INFORME DE CONTROL ESPECÍFICO N° 010-2024-2-0429-SCE

SERVICIO DE CONTROL ESPECÍFICO A HECHOS CON PRESUNTA IRREGULARIDAD A LA MUNICIPALIDAD DISTRITAL DE HUAMANTANGA

EJECUCIÓN DE LA OBRA "CREACIÓN DE PISTAS Y VEREDAS DE LAS CALLES MANUEL SÁNCHEZ PALACIOS, JOSÉ GABRIEL MORENO Y ALAMEDA MANUEL BADILLO VICENTE DEL DISTRITO DE HUAMANTANGA, PROVINCIA DE CANTA, DEPARTAMENTO DE LIMA", META – 2.

Imagen n.° 2
Detalle de pavimento rígido

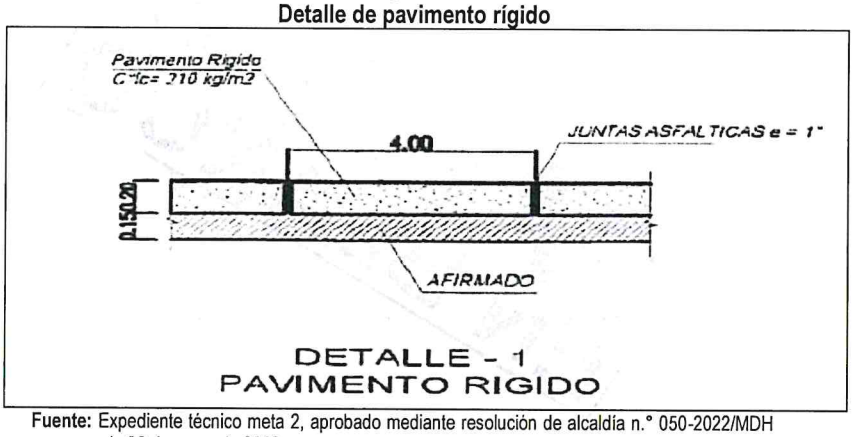
Como se puede observar, el pavimento rígido f'c=210 kg/cm2, cuenta con juntas asfálticas de e=1" a cada 4 metros, que de acuerdo a las especificaciones técnicas está compuesta por tecnopor con una mezcla de asfalto – arena fina en una proporción de 1:4, para impermeabilizar las ranuras.

Imagen n.° 3, 4, 5, 6, 7 y 8
Pavimento rígido de la calle Jose Gabriel Moreno

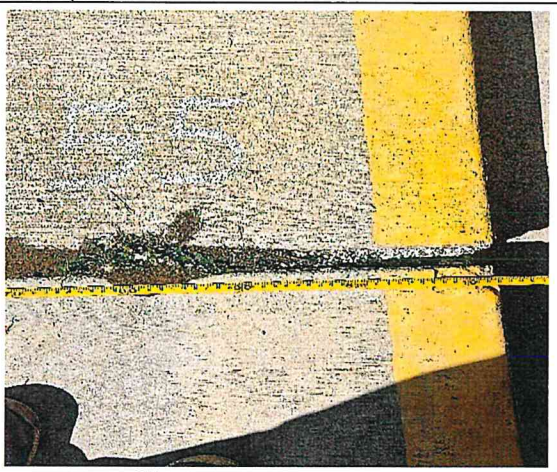
Sin embargo, en la visita de inspección realizada el 3 de abril de 2024, plasmada en el acta de inspección física de obra n.° 001-2024-CG/OCI-MPC/HUAMANTANGA **(Apéndice n.° 18)**, se pudo advertir que las juntas de dilatación de las calles José Gabriel Moreno, Teodoro Casana y alameda Manuel Badillo Vicente, cuentan como relleno tecnopor, tierra y vegetación, verificándose la ausencia de sellado de asfalto y arena fina en las juntas de dilatación del pavimento rígido, tal como se muestra en las imágenes siguientes:

Extracto del acta - Imágenes n.os 5 y 6 (Apéndice n.° 18).-Se observa desgaste del tecnopor, espacios vacíos, tierra y crecimiento de vegetación en las juntas de dilatación entre el n.° 1 al 10.

Extracto del acta - Imágenes n.os 11 y 16 (Apéndice n.° 18).- En la junta de dilatación n.° 15 y 35, se observa presencia de tierra, vegetación y ausencia de tecnopor en la vía.

Extracto del acta - Imágenes n.os 21 y 24.- En la junta de dilatación n.° 55, se observa presencia de tierra, vegetación y ausencia de tecnopor en las esquinas de las juntas. Asimismo, se observa tierra y vegetación en la superficie de las juntas entre el n.° 45 al n.° 62.

Imagen n.° 9 y 10
Pavimento rígido de la calle Teodoro Casana

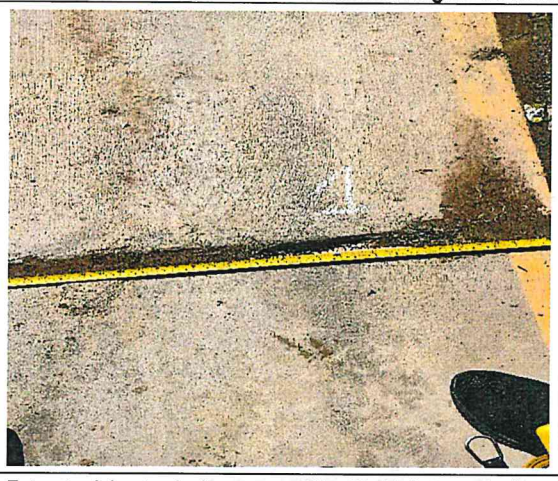
Extracto del acta - Imágenes n.os 25 y 28.- En la junta de dilatación n.° 1, 5, 10 y 13, se observa presencia de tierra en toda su longitud, vegetación y ausencia de tecnopor en las esquinas de las juntas.

Imagen n.° 11, 12, 13, 14, 15 y 16
Pavimento rígido de la avenida Manuel Badillo Vicente

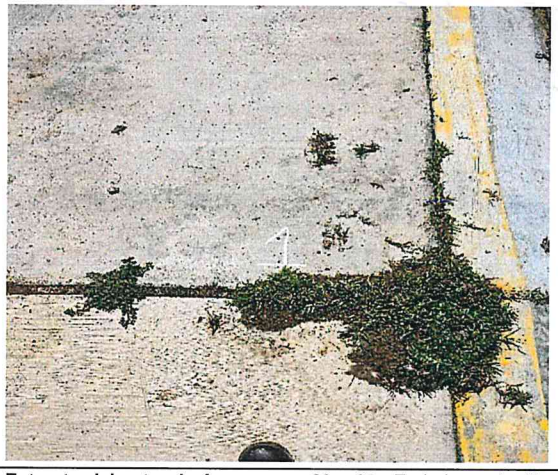
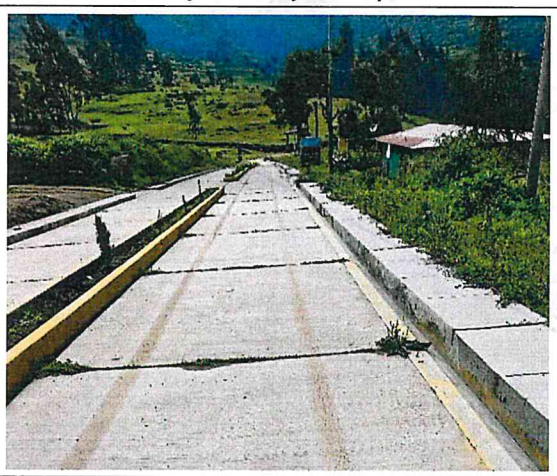
Extracto del acta - Imágenes n.os 29 y 33.- En la junta de dilatación n.° 1 y 20, se observa presencia de tierra, vegetación en toda la longitud de las juntas.

Extracto del acta - Imágenes n.os 35 y 39.- En la junta de dilatación n.° 30 y 50, se observa presencia de tierra, vegetación en toda la longitud de las juntas.

Extracto del acta - Imágenes n.os 45 y 46.- Vista panorámica de la vía pavimentada, en donde se evidencia la existencia de tierra y vegetación en la parte superficial de las juntas de dilatación.

Imagen n.° 30, 31, 32, 33, 34 y 35
Vereda de concreto de la avenida Manuel Badillo Vicente

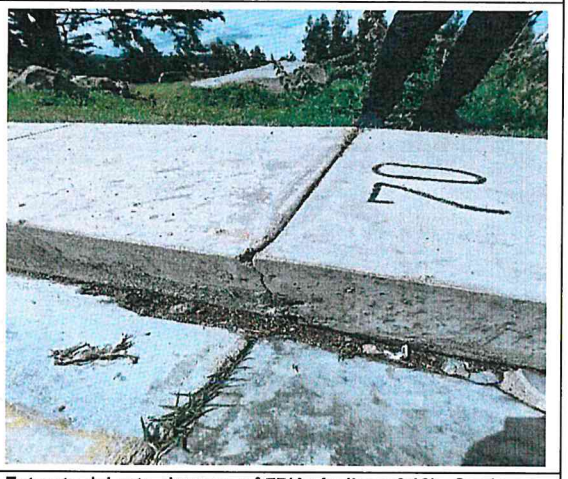
Extracto del acta - Imagen n.° 68.- Se observa vegetación en la junta de dilatación n.° 60, la misma que es la última junta del lado derecho de las veredas de concreto.	**Extracto del acta - Imagen n.° 70.-** Se observa que no existe junta de dilatación n.° 63, lado izquierdo, evidenciándose fisuras en el lateral de la vereda de concreto.

Extracto del acta - Imagen n.° 72.- Se observa que no existe junta de dilatación n.° 58, lado derecho, evidenciándose fisuras en el lateral de la vereda de concreto.	**Extracto del acta - Imagen n.° 73.-** Se observa la junta de dilatación n.° 66, sin sellado.

Extracto del acta - Imagen n.° 75. (Apéndice n.° 18)- Se observa que no existe junta de dilatación n.° 67, lado izquierdo, evidenciándose fisuras en el lateral de la vereda de concreto.	**Extracto del acta - Imagen n.° 77(Apéndice n.° 18).-** Se observa que no existe junta de dilatación n.° 70, lado izquierdo, evidenciándose fisuras en el lateral de la vereda de concreto; asimismo, es la última junta del lado izquierdo de las veredas de concreto.
